柏崎刈羽原子力発電所 第7号機
工事計画認可申請に係る論点整理について
(指摘事項に対する回答)

2020年6月1日
東京電力ホールディングス株式会社

本日のご説明内容

補助壁の曲げ変形の考慮による等価せん断剛性算出のイメージ

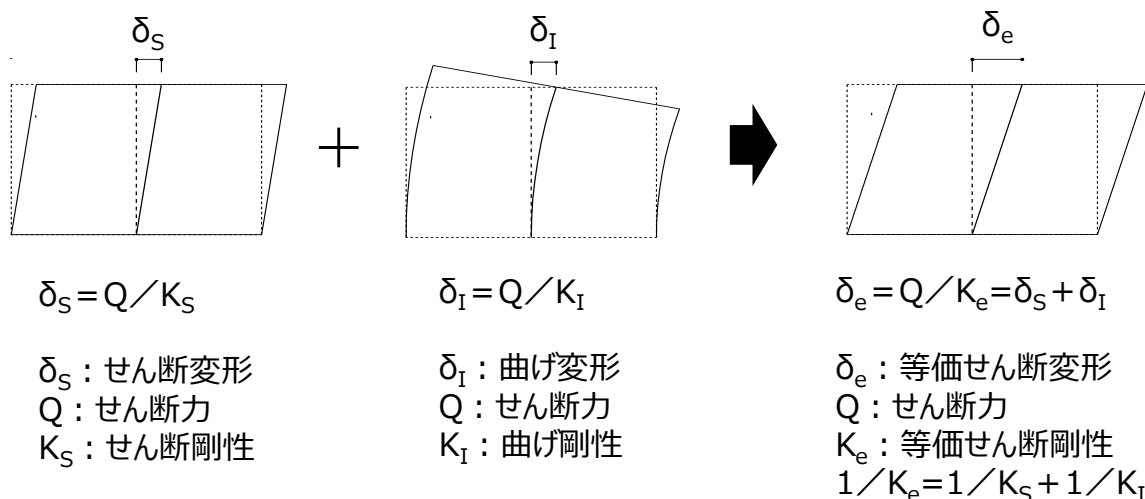
補助壁を解析モデルに考慮すること並びに側面地盤ばねに回転入力进行考慮しないこと及び表層地盤ばねを考慮しないことについて、建屋及び機器の耐震性に与える影響を検討し説明すること。

①既工認からの変更点「補助壁の考慮」について、補助壁のせん断剛性を考慮しているが、補助壁の曲げ変形を考慮していない。

⇒補助壁の曲げ変形を考慮することで、補助壁の等価せん断剛性が小さくなり、応答に影響を与える可能性がある。

課題のイメージ

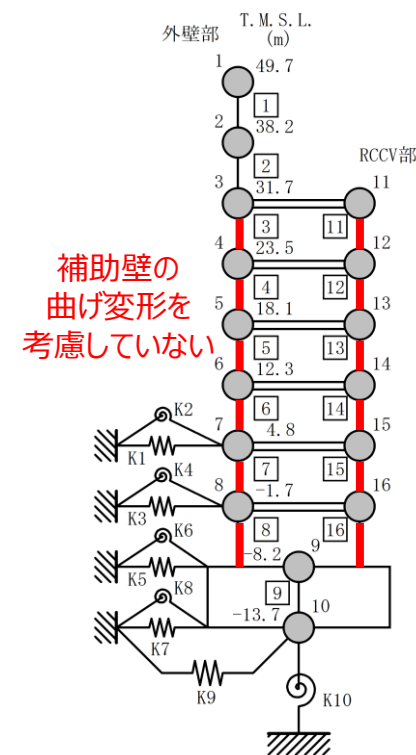
補助壁を解析モデルに考慮すること並びに側面地盤ばねに回転入力を考慮しないこと及び表層地盤ばねを考慮しないことについて、建屋及び機器の耐震性に与える影響を検討し説明すること。

②既工認からの変更点「側面地盤回転ばねの考慮」について、側面地盤回転ばねを考慮しているが、側面地盤からの回転入力を考慮していない。

⇒側面地盤からの回転入力を考慮することで、応答に影響を与える可能性がある。

課題のイメージ

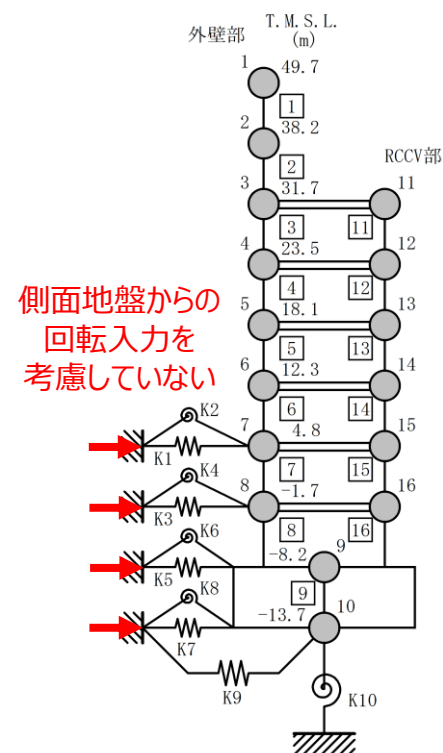
補助壁を解析モデルに考慮すること並びに側面地盤ばねに回転入力を考慮しないこと及び表層地盤ばねを考慮しないことについて、建屋及び機器の耐震性に与える影響を検討し説明すること。

③既工認からの変更点「表層地盤ばねの非考慮」について、表層地盤ばねを非考慮としており、表層地盤からの入力を考慮していない。

⇒表層地盤からの入力を考慮することで、応答に影響を与える可能性がある。

課題のイメージ

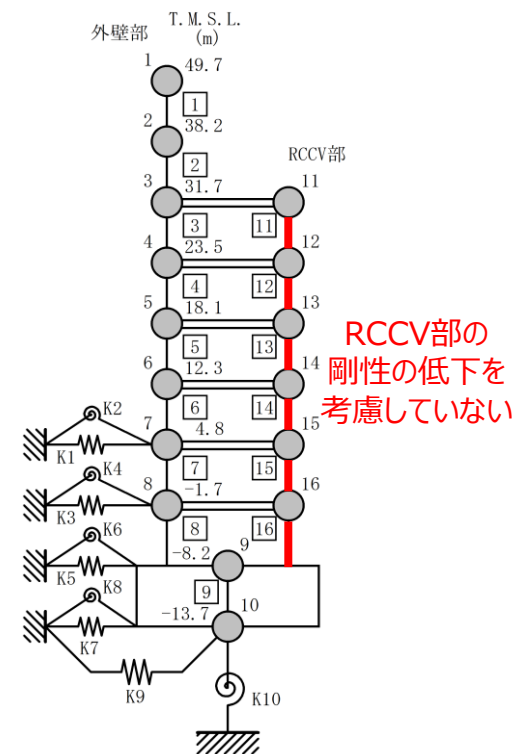
コンクリート製原子炉格納容器 (RCCV) については、構造性能確認試験がRCCVの剛性に与える影響並びに建屋及び機器の耐震性に与える影響を検討し説明すること。

- 既工認からの変更点「コンクリート実剛性の採用」について、既工認よりコンクリートの剛性を大きくしているが、SITによるRCCV部の剛性の低下を考慮していない。

⇒SITによる剛性の低下を考慮することで、応答に影響を与える可能性がある。

RCCV部の
剛性の低下を
考慮していない
